PARECER DA COMISSÃO DE AVALIAÇÃO

Estudo de Impacte Ambiental

“IC35 troço Rans / Entre-os-Rios”

(AIA 3431)

Figura 1 – Área de afetação da OP 14

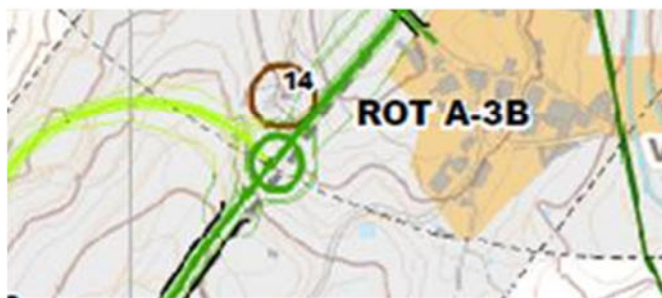
OP 14 (Corcumelos) - a necessidade de escavação para implementação deste troço do IC35 irá implicar na destruição desta ocorrência patrimonial. Trata-se de um conjunto rural em uso e excelente estado de conservação, composto por *“eira de planta retangular formada por lajes de granito, dispostas de forma horizontal e limitadas por um pequeno murete; casa de apoio agrícola com dois pisos e telhado de 2 águas (feito com lajes de xisto). Estas infraestruturas estão associadas a um caminho rural, com marcas de rodado no afloramento rochoso”* (Volume IV, Anexo 9, Ficha de sítio nº 14) (Figuras 1 e 2);

Figura 3 – Área de afetação da OP 16

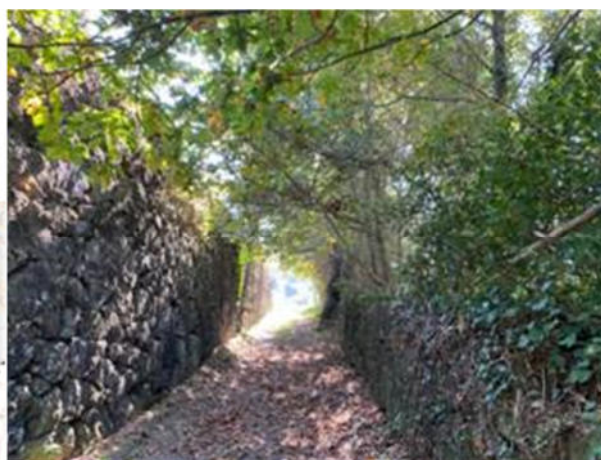
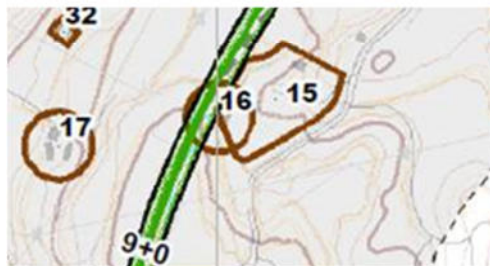
OP 16 (Oleiros de Baixo 3) – A ficha de sítio desta OP refere a existência de um moinho de água “*de planta retangular, que se encontra abandonado e em mau estado de conservação*”, “*construção antiga, de piso térreo e telhado de 2 águas, construído com grandes lajes*” (Volume IV, Anexo 9, Ficha de sítio nº 16). Aquando da visita da CA foi possível verificar que, além do moinho, existe um conjunto de levadas associadas ao moinho, assim como um caminho ladeado por muros, eventualmente contemporâneo do moinho de água (Figuras 3 e 4).

Fig. 2 - Enquadramento da zona em estudo: traçado das alternativas da ligação do IC35 à EN106 na zona das Termas e perímetros de proteção dos recursos hidrogeológicos (Fonte: documentação do processo)

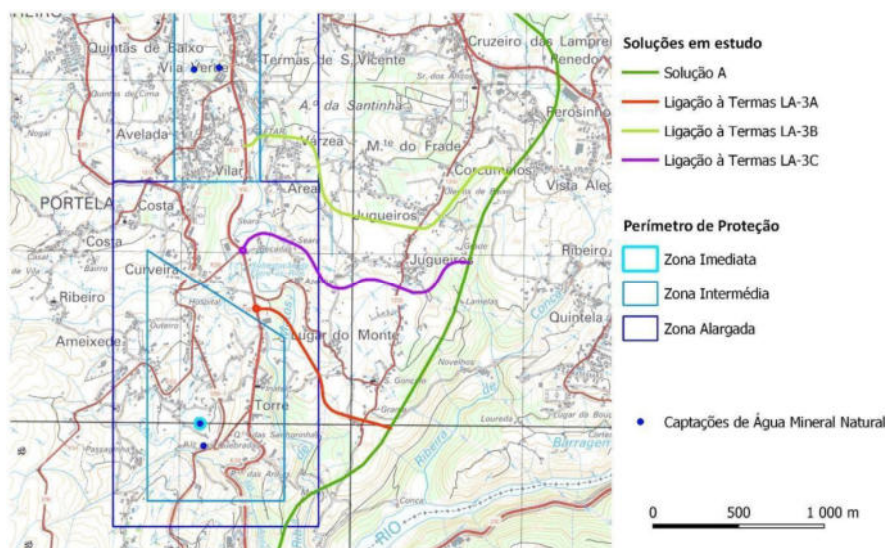
Na Fig. 2 encontram-se representadas as alternativas ao traçado da ligação do IC35 à EN106 na zona das Termas e os perímetros de proteção dos recursos hidrogeológicos.

Fig. 2 - Enquadramento da zona em estudo: traçado das alternativas da ligação do IC35 à EN106 na zona das termas e perímetros de proteção dos recursos hidrogeológicos
(Fonte: documentação do processo)

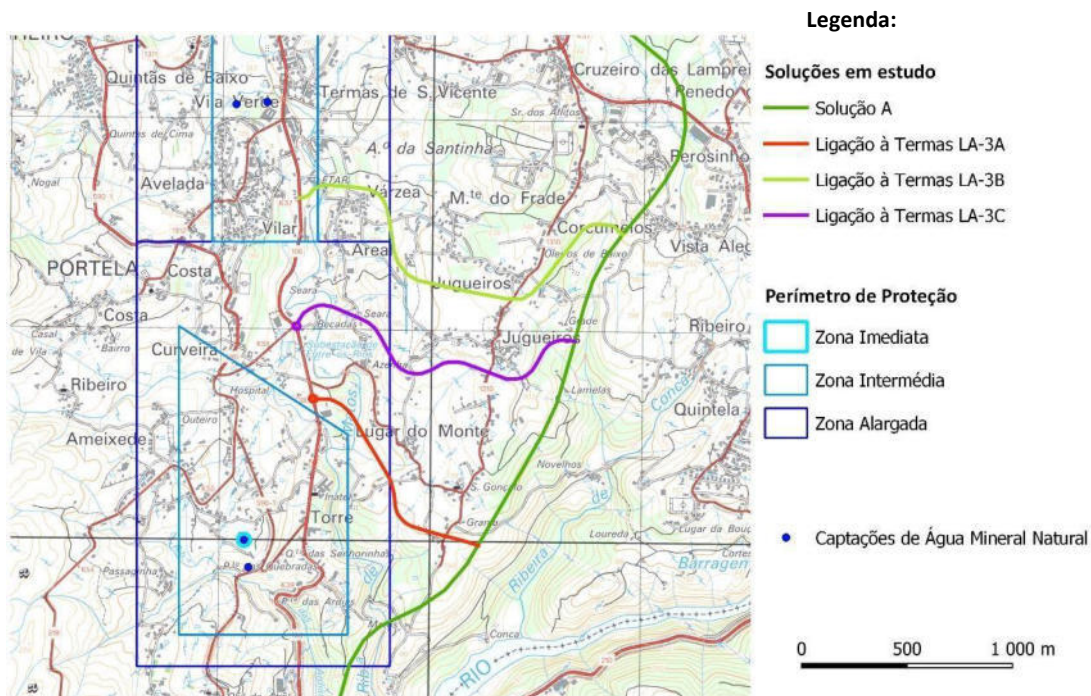
Na Fig. 2 encontram-se representadas as alternativas ao traçado da ligação do IC35 à EN106 na zona das termas e os perímetros de proteção dos recursos hidrogeológicos.

Fig. 3 - Enquadramento da zona em estudo e sobreposição com área de pedido de prospeção e pesquisa de depósitos minerais
(Fonte: DGE SIG, documentação do processo)

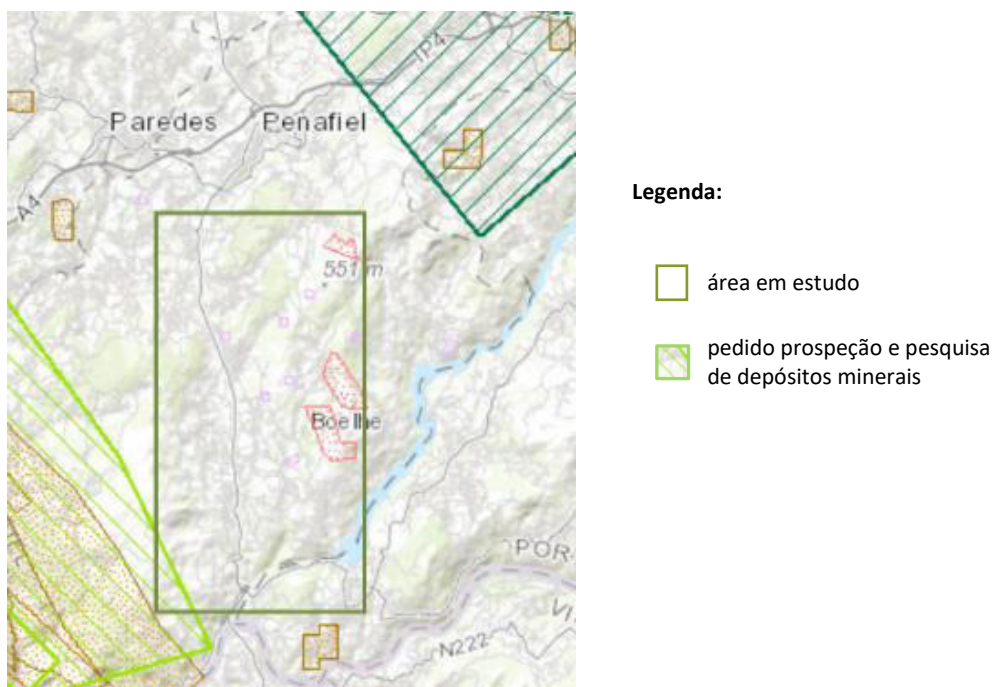
No que se refere aos depósitos minerais, da análise da documentação disponibilizada pela APA no âmbito da presente consulta, verificou-se que apesar de a poligonal da área de estudo do projeto, estar parcialmente sobreposta ao pedido de área para prospeção e pesquisa de depósitos minerais “VALONGO” (MNPPP530) (Fig. 3), que se encontra em tramitação na DGEG, verifica-se que esta pequena sobreposição não afeta a área do pedido de Prospeção e Pesquisa, uma vez que o traçado do projeto IC35 Troço Rans / Entre-os-Rios será desenvolvido para Este da EN106.

Assim, não havendo qualquer sobreposição do projeto em análise com áreas de depósitos minerais requeridas ou atribuídas, no que se refere aos depósitos minerais esta Direção-Geral nada tem a opor à localização do projeto.
